Pripomba št.: 02B-01

Pripomba se nanaša na: Onger, Zareber

Vsebina pripombe:

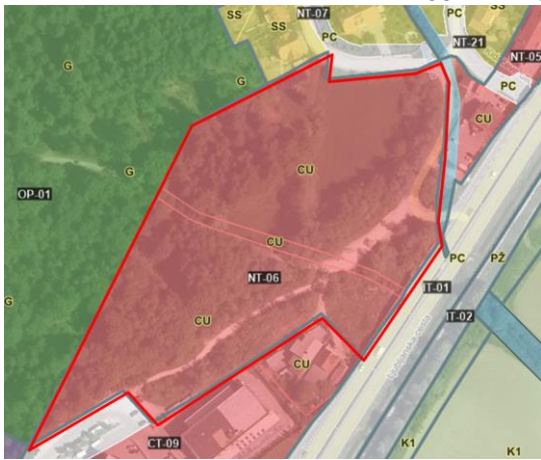
- NT-03: Razmisliti in spodbuditi zainteresirane k odprtju manjših lokalčkov kot čevljar ipd. na kraku nekdanje LJ. Ceste (kjer je Pečjakov kiosk).
- V Trzinu nujno začeti s pripravami na nov kulturni dom!

- O predlogu za finančne spodbude Občine Trzin pri usmerjanju in odpiranju obrtnih delavnic se bo v Občini Trzin treba dogovoriti in pripraviti odlok in proračunska sredstva. OPN je pravna podlaga za dovoljevanje posegov v prostor, z OPN so naštetih predlogi omogočeni (dopustne dejavnosti, NT-03).

- Zaradi lokacije obstoječega kulturnega doma se uskladi določila 70. člena OPN, za EUP ST-09 v kateri leži, tako da se dopustnim objektom doda klasifikacija 12610 stavbe za kulturo in razvedrilo. Občina Trzin bo med projekte prihodnosti uvrstila tudi kulturni dom. Sama izbira lokacije je odvisna od primernosti posamezne lokacije glede dostopnosti, funkcionalnosti, velikosti in razpoložljivosti zemljišč.

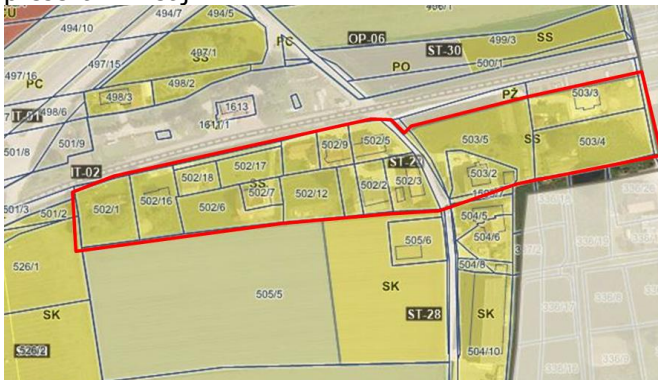
- a) ST-16: narediti enovit OPPN in celovito rešiti promet – priključitev na Mengeško cesto. Delni OPPN ne sme biti dovoljen, saj povzroči probleme za ostale dele.

- a) Odločitev za izvedbo delnega OPPN za območje ST5/1-3 (ST-16) je bila sprejeta na podlagi zmagovalne rešitve arhitekturno-urbanističnega natečaja za gradnjo Doma zaščite in reševanja, ki je obravnaval širše območje Ljubljanske ceste vse do mostu ob cesti Za hribom. Urbanistična rešitev predvideva ureditev območja OPPN v dveh fazah. Za del območja je sprejet OPPN za manjše območje znotraj enote urejanja prostora ST 5/1-3 KRIŽIŠČE JV - 1. del (UVOT, št. 6/2018). OPPN je bil javno razgrnjen in je vsak lahko podal pripombe. Delni, že sprejeti OPPN na lokacijo individualno umešča Dom zaščite in reševanja s cestnima priključkoma na Mengeško cesto, pri čemer se ohranja prostor za podaljšanje osi Ljubljanske ceste in zapolnitev celotnega območja v fazi priprave odloka za celotno območje OPPN ST-16, v sklopu katere se intervencijsko dvorišče Doma zaščite in reševanja naveže na podaljšek Ljubljanske ceste. Priprava druge faze OPPN se bo pričela, ko bodo urejena lastniška razmerja in izoblikovan konkreten interes za pozidavo celotnega območja in bodo rešitve usklajene s pogoji nosilcev urejanja prostora.

V OPN se povzame uradna objava in območje veljavnega OPPN kot nova EUP ST-35, za katero se v odloku določi nov samostojen člen (83.a člen: Območje se ureja z Odlokom o občinskem podrobnem prostorskem načrtu za manjše območje znotraj enote urejanja prostora ST 5/1-3 KRIŽIŠČE JV – 1. del, UVOT, št. 6/2018). Določbe 83. člena se posodobijo glede na izveden OPPN. Dopolni se 126. člen (urejanje območij veljavnih prostorskih izvedbenih aktov).

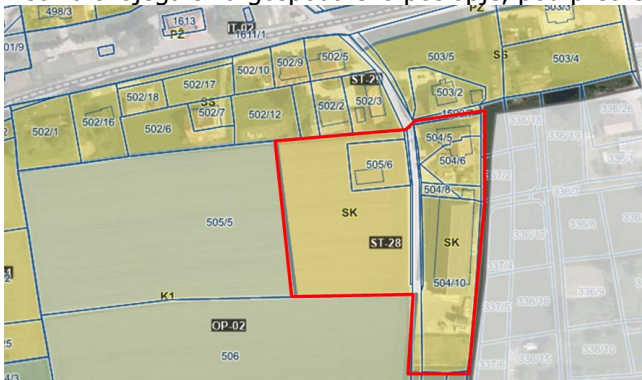
- c) ST-28: objekti 12510 – Industrijske stavbe niso primerni objekti za pozidavo nekdanjega kmetijskega zemljišča. To območje je primer izigravanja občinskega sveta s strani posameznikov, ki so postavili hišo za svojega sina gospodarsko poslojpe, pod pretvezo selitve kmetije, ki je praktično ni več.

- c) Območje ST-28 je namenjeno preselitvi kmetij. OPN za namene razvoja obrti dopušča gradnjo stavb s klasifikacijo 12510 industrijske stavbe le kot manjše delavnice, ki ne presegajo 300 m² in ki prekomerno ne obremenjujejo okolja s hrupom in emisijami. (Glej tudi pojasnilo 02B-05 b). Med dopolnilne dejavnosti na kmetiji, ki jih ureja Uredba o dopolnilnih dejavnostih na kmetiji (Uradni list RS, št. 57/15), spada vrsta proizvodnih in predelovalnih dejavnosti ter dejavnosti turizma. Dovoljevanje manjših delavnic je na območju namenjenem za širitev kmetij smiselno.

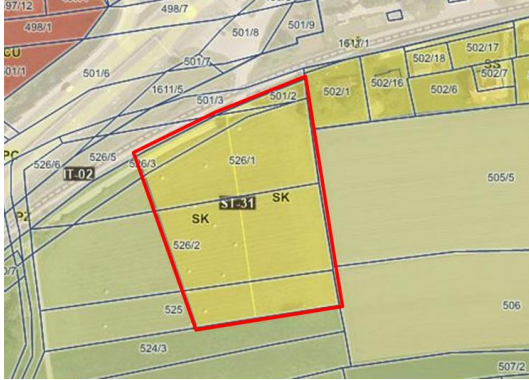
- e) ST-31: območje naj ostane kmetijsko zemljišče. Lastniki zemljišč so pokazali, da gre pri selitvi kmetij za zavajanje.

- d) Glej pojasnilo k pripombi 01-16.
- e) Območje je že v veljavnem odloku OPN v 118. členu določeno izključno za selitve kmetij (največ 4 kmetije). Stanovanjski objekti so dopustni le ob hkratni zgraditvi kmetijsko-gospodarskih objektov.

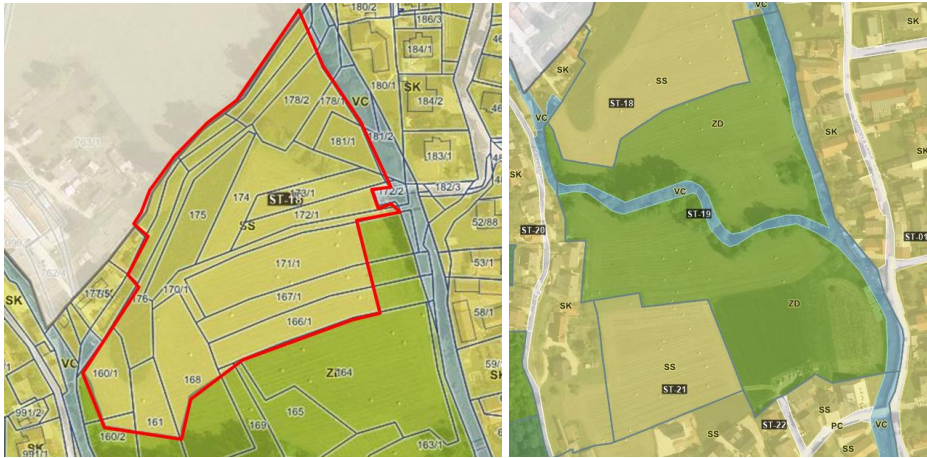
- ST-18: veliko naselje bo dodatno obremenilo promet na Jemčevi cesti. Poiskati je treba nove prometne rešitve.
- ST-19, ST-21: Poiskati je treba nove prometne rešitve.
- ST-28: umestitev tega območja v prostor je bila dovoljena izključno za selitev kmetij. Ta namembnost naj tudi ostane. Trzin ne potrebuje nove industrijske cone.
- ST-31: območje se dodatno umešča v prostor pod pretvezo selitve kmetij. Kot pri ST-28 pa je to poskus izgradnje nove industrijske cone.
- ST-29 in ST-30: območje naj ostane namenjeno za stanovanjsko pozidavo, brez industrijskih objektov.

- Za ST-18 je v OPN predpisano urejanje z OPPN. Z OPPN se podrobneje določijo:
 - urbanistične, arhitekturne in krajinske rešitve prostorskih ureditev;
 - načrt gradbenih parcel;
 - etapnost izvedbe prostorske ureditve, če je ta potrebna;
 - pogoje glede gradnje gospodarske javne infrastrukture in priključevanja objektov nanjo;
 - rešitve in ukrepe za varovanje zdravja;
 - rešitve in ukrepe za celostno ohranjanje kulturne dediščine;
 - rešitve in ukrepe za varstvo okolja ter ohranjanje narave;
 - rešitve in ukrepe za obrambo;
 - rešitve in ukrepe za varstvo pred naravnimi in drugimi nesrečami, vključno z varstvom pred požarom;

Ob pripravi OPPN se lahko izdelata tudi strokovne podlage glede prometne obremenitve obstoječih cest in poišče rešitve. To se razrešuje med pripravo OPPN.
